DELIBERATION DU CONSEIL COMMUNAUTAIRE DE LA COMMUNAUTE DE COMMUNES AURE LOURON

Nombre de membres en exercice : 62 Nombre de membres présents : 34 Nombre de suffrages exprimés : 41 Votes Pour : 41 Vote(s) Contre : 0 Abstention(s) : 0	Objet : Modification simplifiée n° 1 du Plan Local d'Urbanisme de la commune de Saint-Lary Soulan - approbation N° 2022-18
--	--

**Avis de la mission régionale d'autorité environnementale
sur la modification simplifiée n°1 du PLU
de SAINT-LARY-SOULAN (65)**

**MÉMOIRE EN RÉPONSE À L'AVIS DE LA MISSION RÉGIONALE D'AUTORITÉ
ENVIRONNEMENTALE**

Focus sur la zone de modification

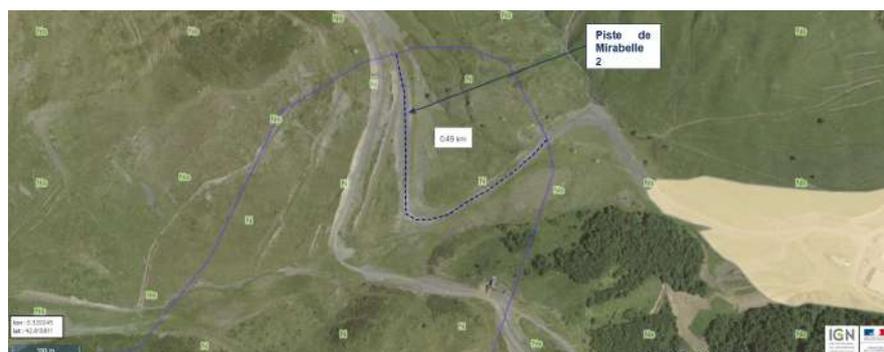
S'agissant de la modification du PLU, il aurait également été utile à la compréhension du dossier de faire figurer l'ensemble du projet de réaménagement de la station de ski sur une carte à l'échelle des deux communes de Saint-Lary-Soulan et Vignec, en montrant les zonages concernés.

Indépendamment du projet de remontées mécaniques, la présente modification du PLU vise à la rectification d'une erreur matérielle dans le plan de zonage réglementaire. Il s'agit de procéder à la bonne prise en compte dans le zonage Ns de la réalité du domaine skiable existant.

La photographie aérienne issue du Géoportail de l'urbanisme fait apparaître l'incohérence d'un zonage N sur la zone de modification, cette zone devrait être située en zone Ns étant en effet caractérisée par la présence d'aménagements et d'équipements, à savoir :

Par ailleurs, le plan des pistes fait clairement apparaître les limites du domaine skiable et le fait que la zone de modification du PLU est bien située au sein du domaine skiable. En l'occurrence le zonage du PLU n'est pas cohérent car il n'épouse pas les limites du domaine skiable.
